VRAGEN EN ANTWOORDEN OP ONTWERP INSTALLATIES VAN KPMN

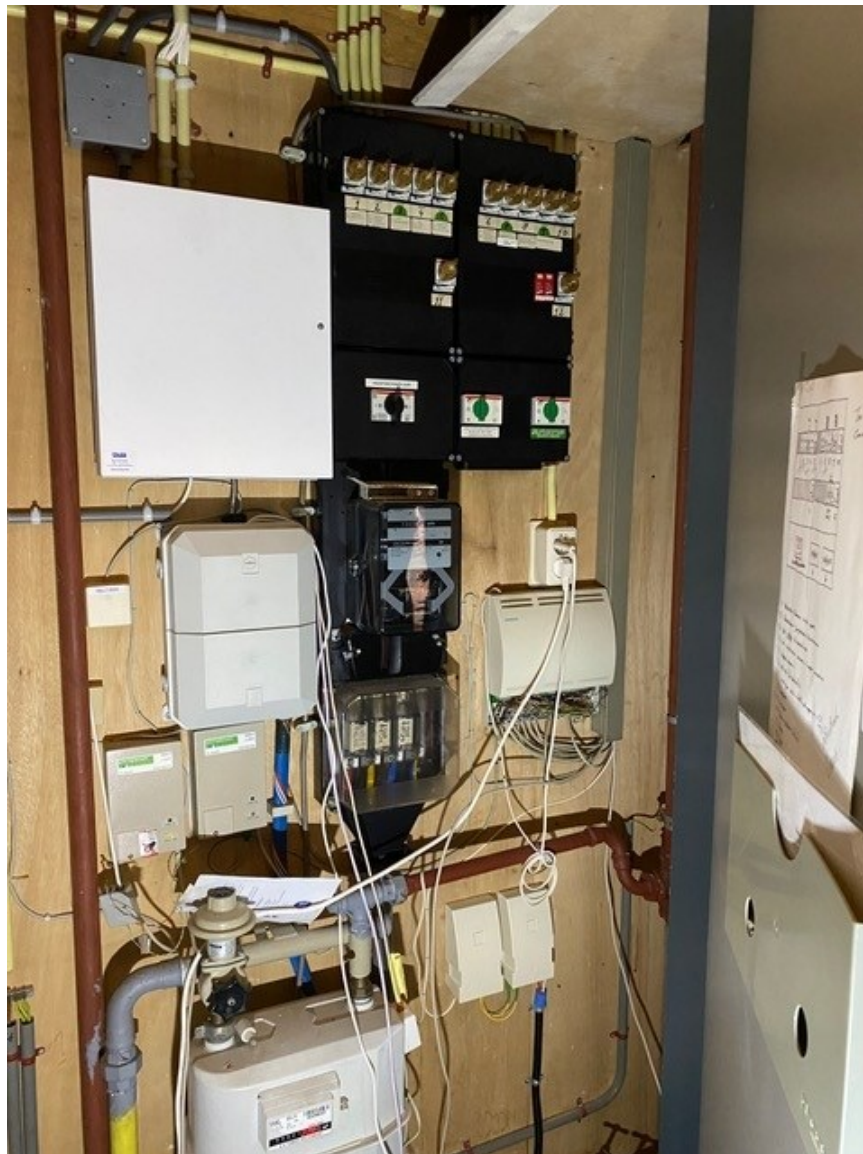
Onderdeel/ Paragraaf/ Document	Vraag en antwoord
paragraaf 4.2.1	<i>In paragraaf 4.2.1 wordt omschreven dat de aansluiting van de NUTS verzwaard zal worden. Kunnen wij er vanuit gaan dat de bestaande hoofd verdeelinrichting en de daarbij behorende rail geschikt is voor 80A of moeten wij een compleet nieuwe HVK leveren en monteren?</i> Nee, de bestaande aansluiting is daar niet geschikt voor. Er dient uitgegaan te worden van levering en montage van een compleet nieuwe aansluiting inclusief nieuwe rail. Ter informatie is de bestaande groepenverdeling bijgevoegd (zie onderstaande foto's).
